Vår dato: 22.08.2025

Vår ref.: 202305727-9 Oppgis ved henvendelse

Hóldøl kraftverk er konsesjonspliktig – Vinje kommune i Telemark

Figur 2 Områdekart viser nedbørfelt, inntak, restfelt og plassering av kraftstasjon.

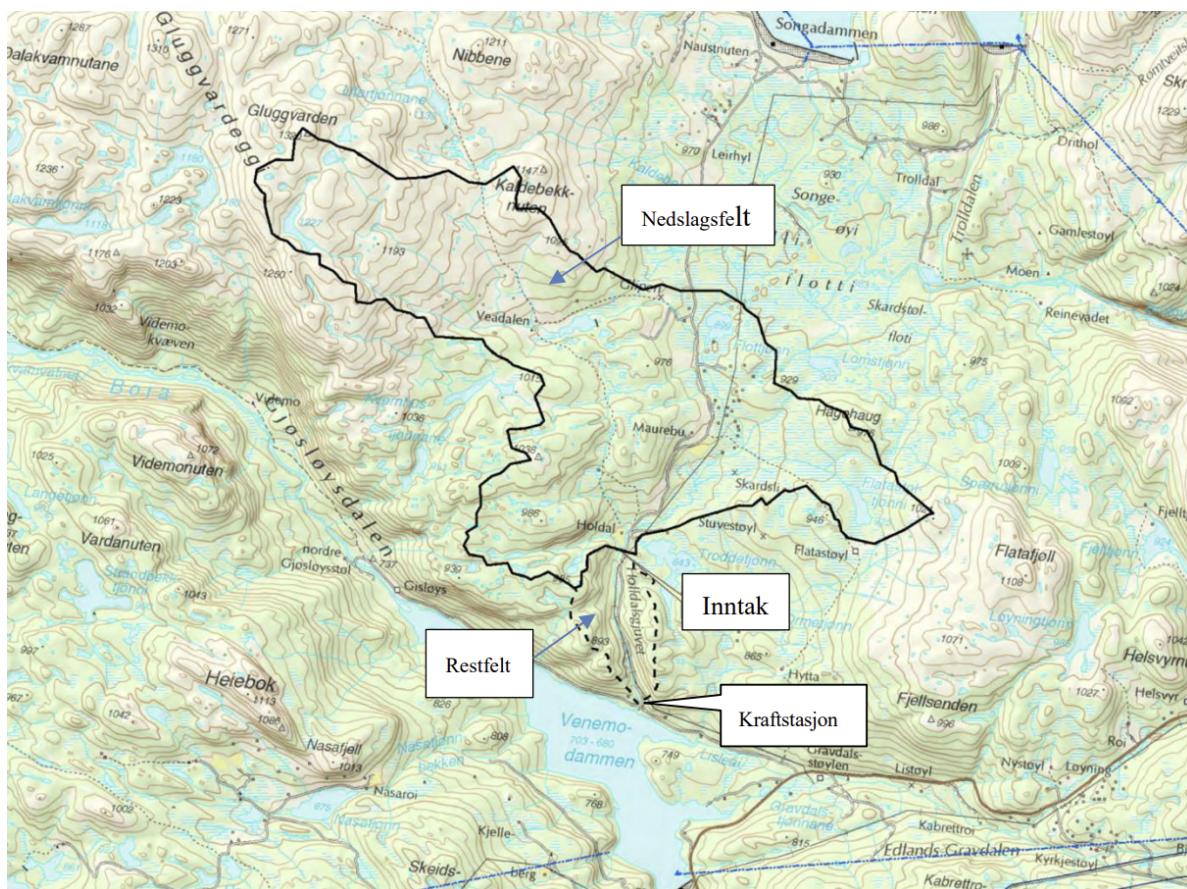
Oppgitt minstevannføring tilsvarer 3,5 % av middelvannføringen, og NVE er enig med fylkeskommunen og Statsforvalteren i at denne er lav. Bekken blir fraført vann over en strekning på 1370 m, og det planlagte kraftverket vil etter NVEs vurdering frata bekken det meste av naturlig vannføringsdynamikk.

NVE er enig med høringspartene i at kunnskapsgrunnlaget ikke er tilstrekkelig for å vurdere konsekvensene fraføring av vann vil gi, og mener spesielt myrområdet må undersøkes nærmere. Kartlegging av myr kan gi grunnlag for å vurdere i hvilken grad myren vil påvirkes dersom elven i Hóldølsjuvet kun fører 11 l/s over lengre perioder av året.

Databasen Kulturminnesøk viser tre registreringer ved Hóldøl støl, som ligger like oppstrøms den planlagte inntaksdammen. Enkelte av bygningene er fra 1700- og 1800-tallet og er registrert i SEFRAK-registeret. Bygningen som ligger nærmest den planlagte inntaksdammen ligger på kote 835. Den planlagte inntaksdammen skal bygges på kote 830 og vil få en høyde på 3 meter og bredde på 20 meter. Magasinvolumet vil være ca. 100 – 150 m³, og vannspeilet vil komme svært nær denne nederste bygningen. Utover det vil ikke tiltaket påvirke kulturminner.

Siden det ikke er utført kartlegging av naturmangfold i Hóldølsjuvet, er det uklart hvilke konsekvenser fraføring av vann vil medføre. Bekken renner gjennom en lengre strekning med myr, og myr er viktige leveområder for en rekke arter.

NVE mener minstevannføringen er lav og strekningen som blir fraført vann er lang. Det er uvisst om slipp av alminnelig lavvannføring over lengre perioder er nok til å bevare funksjonsområdet for artene som lever langs bekkeløpet. NVE er enig med høringsinstansene at kartlegging av naturverdier vil øke kunnskapsgrunnlaget og gi bedre forutsetninger for å vurdere konsekvensene av det planlagte kraftverket.

**NVE vedtar at Hóldøl kraftverk trenger konsesjon etter vannressursloven § 8.
Vedtaket har hjemmel i vannressursloven § 18.**

NVE mener det er uklart om Hóldøl kraftverk fører til ulemper og skade for allmenne interesser. Dette medfører at Hóldøl kraftverk trenger konsesjon etter vannressursloven § 8.
